Autorité environnementale

Avis délibéré de l'Autorité environnementale sur la rocade de Gap (05), section centrale

n°Ae : 2011- 61

Tracé et rétablissements liés au projet

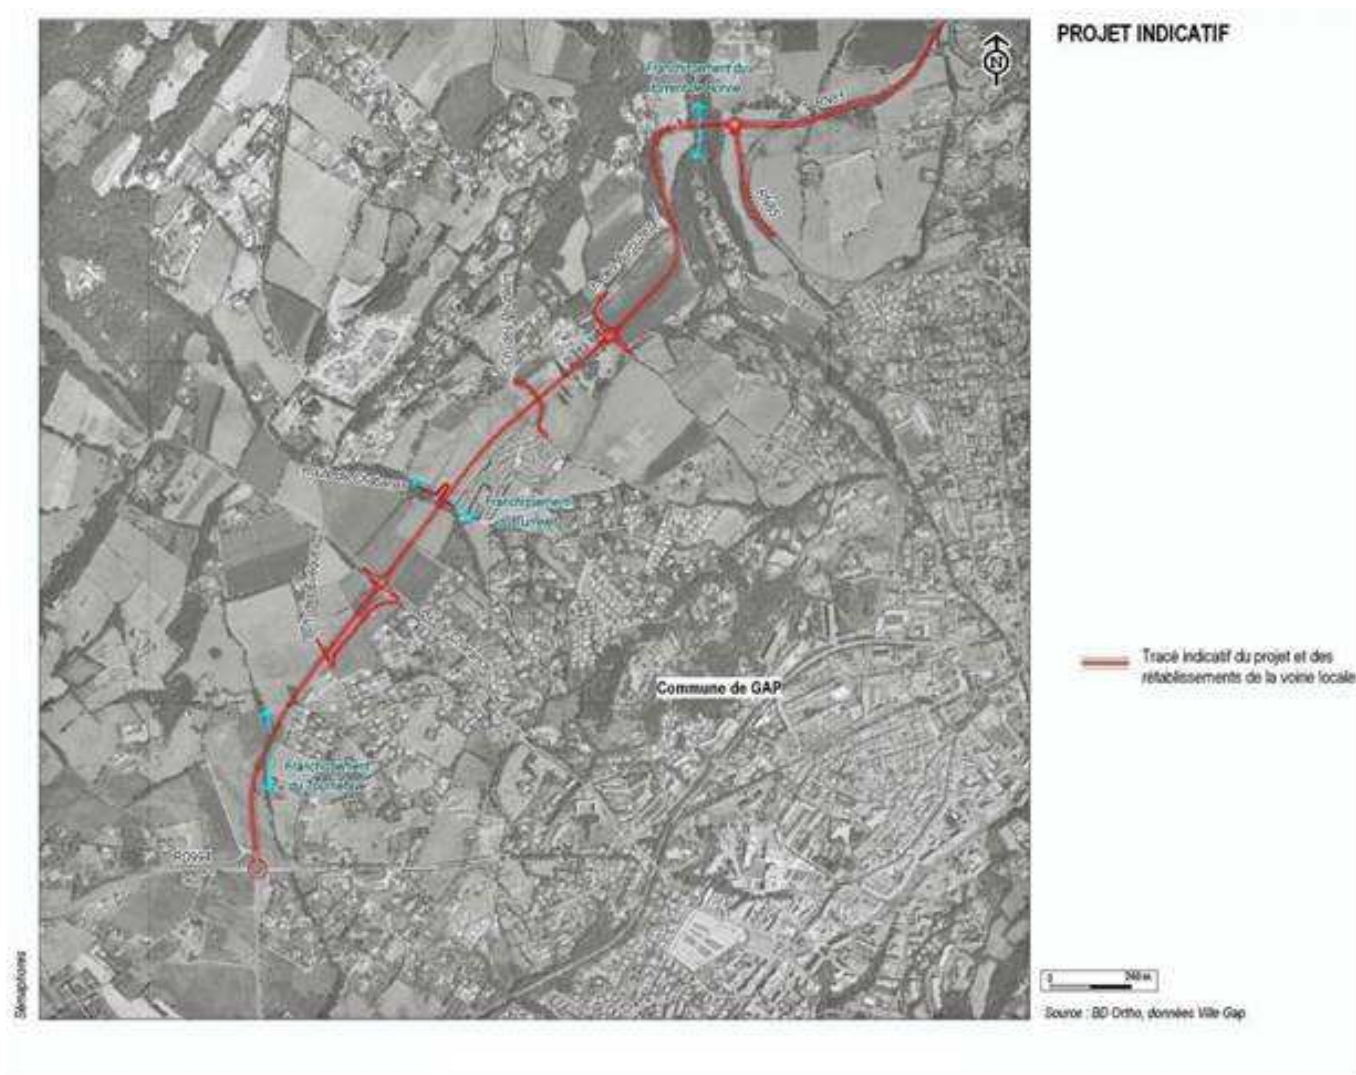
Pour la bonne information du public, l'Ae recommande de préciser la manière dont la voie verte sera organisée au droit des rétablissements et giratoires.

2 Le dossier indique que le rétablissement du chemin des Peupliers sera supérieur en page E192 et inférieur en page E197, et qu'il sera l'un ou l'autre en pages E29 et E256. Les rapporteurs ont compris de leur visite et du dossier qu'il serait supérieur. Cette ambiguïté devra être supprimée.
